# RELATÓRIO DE CONSULTA PÚBLICA

**Avaliação de Impacte Ambiental n.º 3593**

**Central Solar Fotovoltaica do Planalto**

Data: Maio de 2023

#### **4.2. ZONA DE INTERVENÇÃO DE GESTÃO DA VEGETAÇÃO**

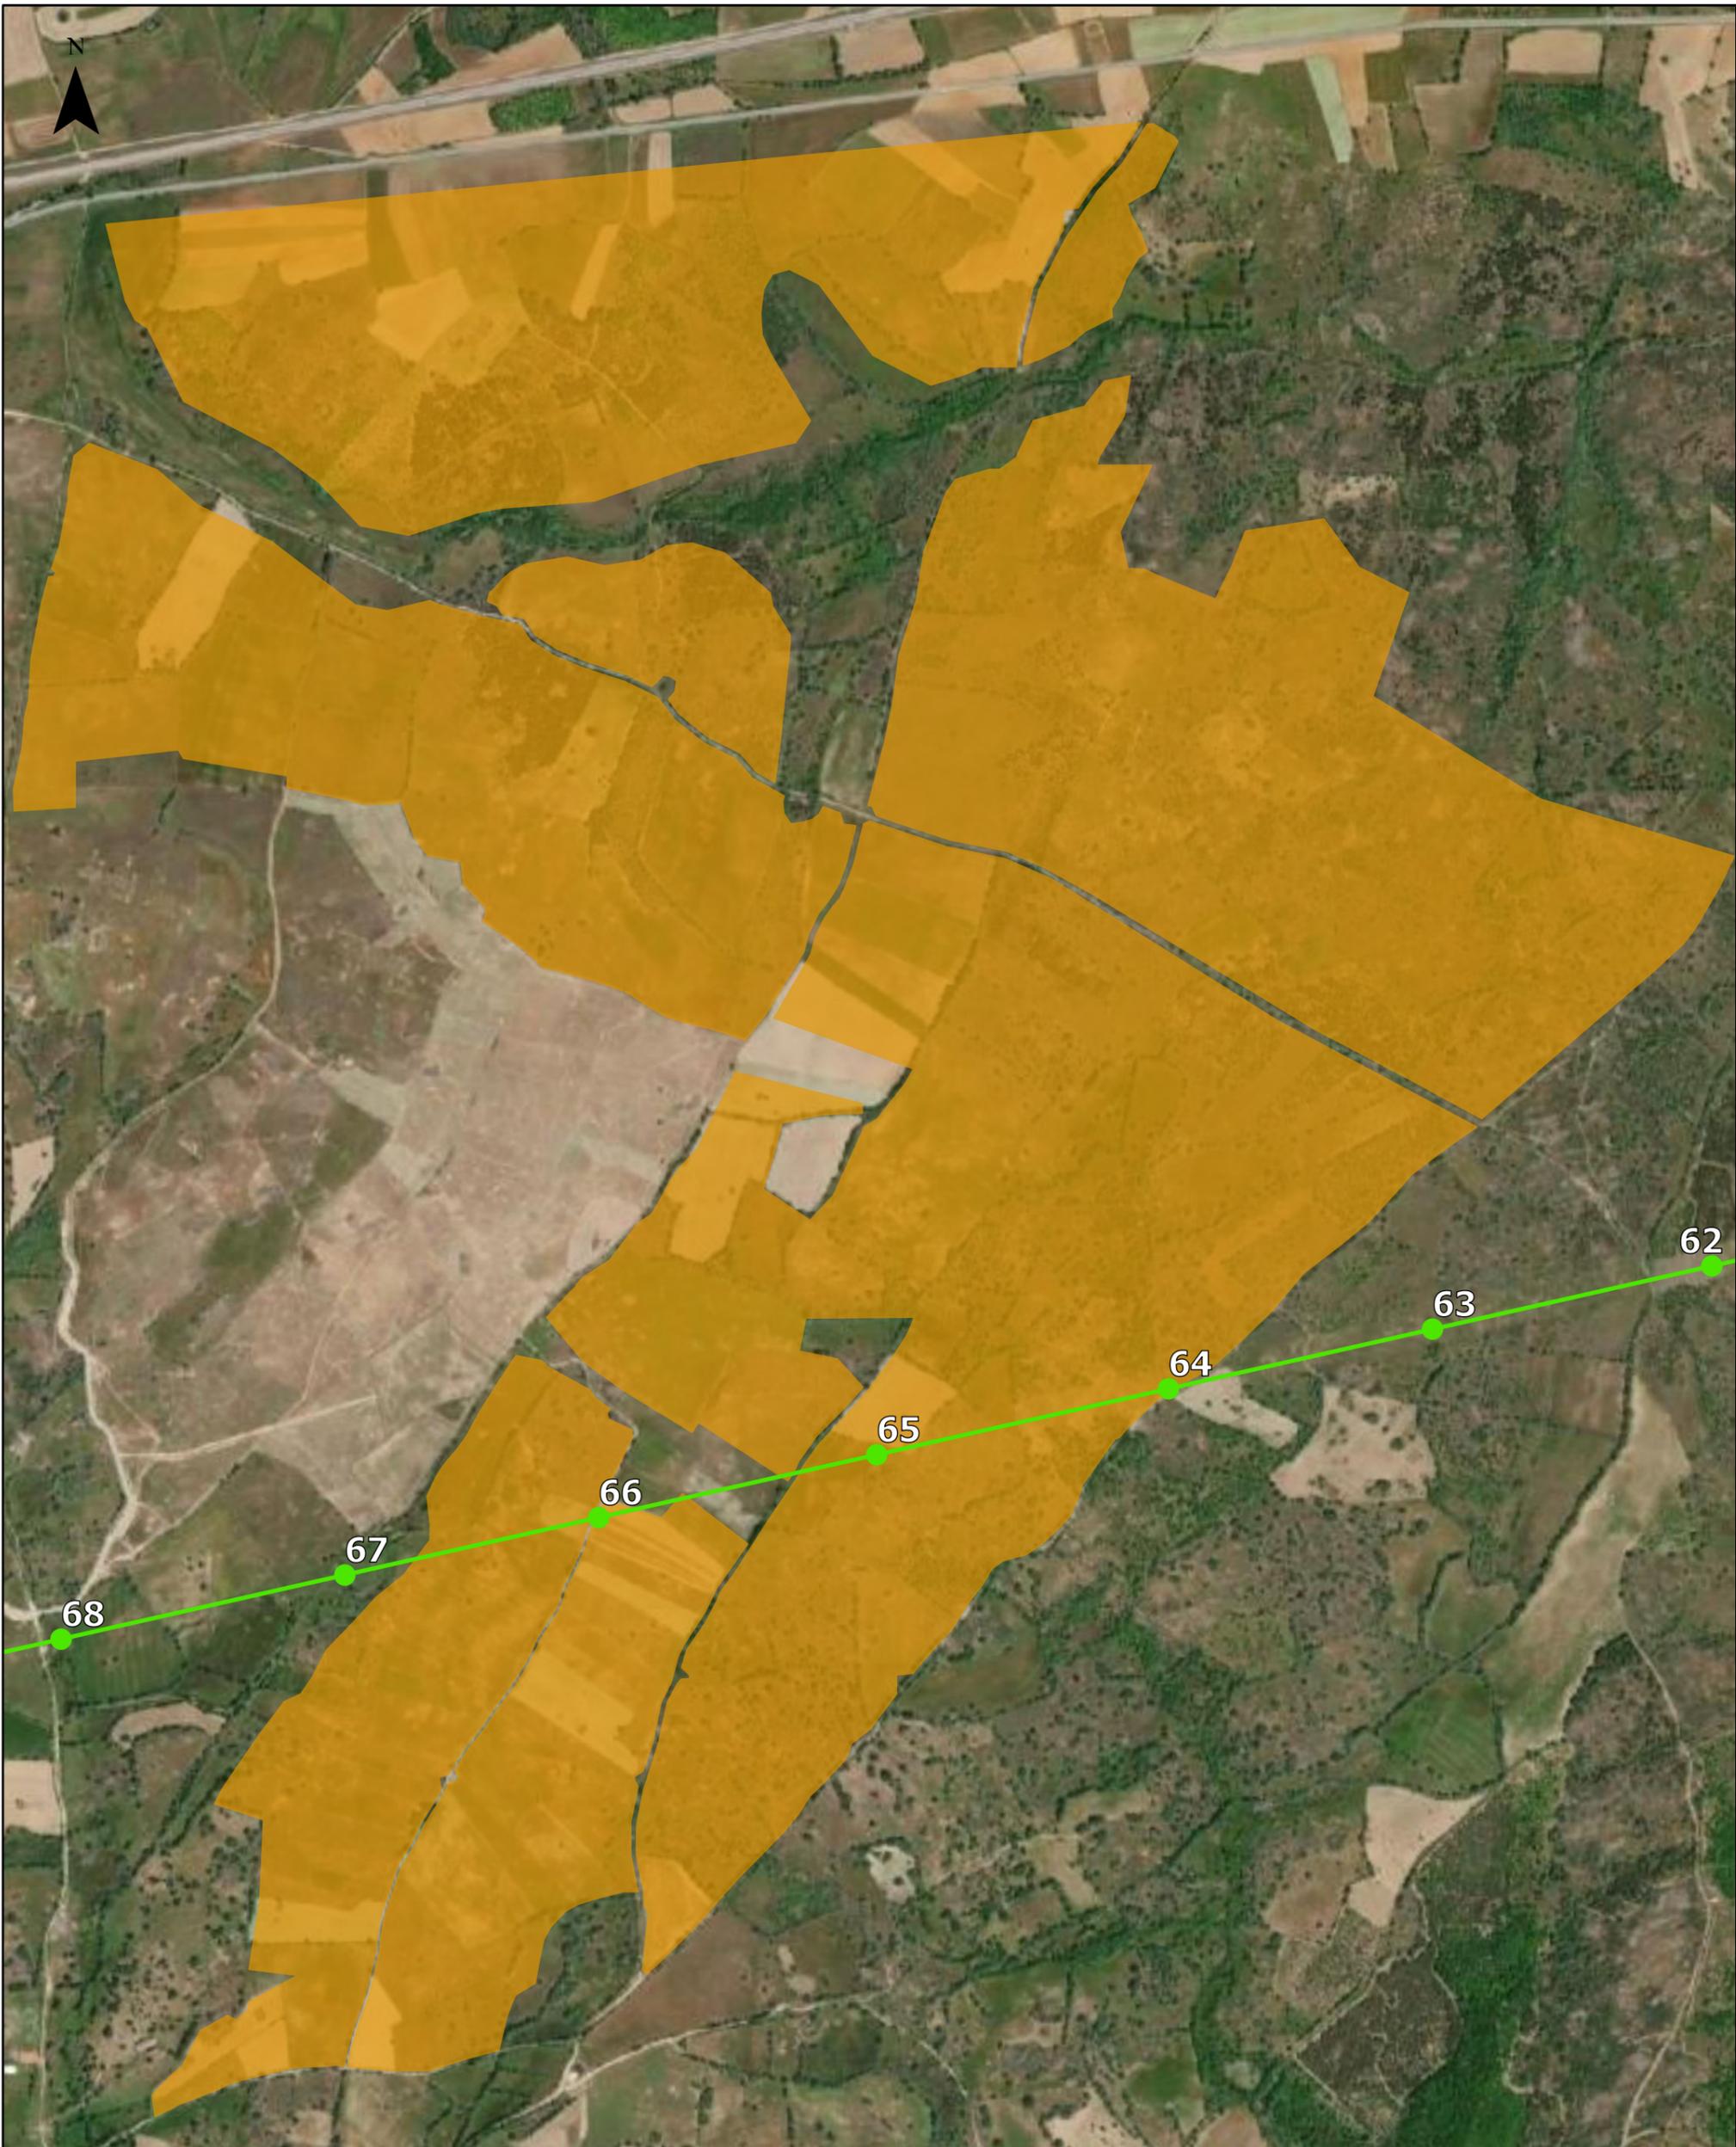
O titular da licença de produção assume a responsabilidade pela realização das operações e respetivos encargos que assegurem a todo o tempo as distâncias de segurança indicadas na Tabela 2 (item “Árvores”)

da vegetação à linha da RNT nas condições de flecha máxima (para esse efeito, a REN disponibilizará o perfil técnico da linha com os condutores apresentados à flecha máxima).

As operações mencionadas no ponto anterior devem estender-se a toda a largura da faixa de servidão onde estejam instalados painéis (ou infraestruturas do Parque fotovoltaico) e até 5m para além do limite longitudinal do último painel (ou infraestrutura do Parque fotovoltaico) de cada lado do vão em causa da linha da RNT.
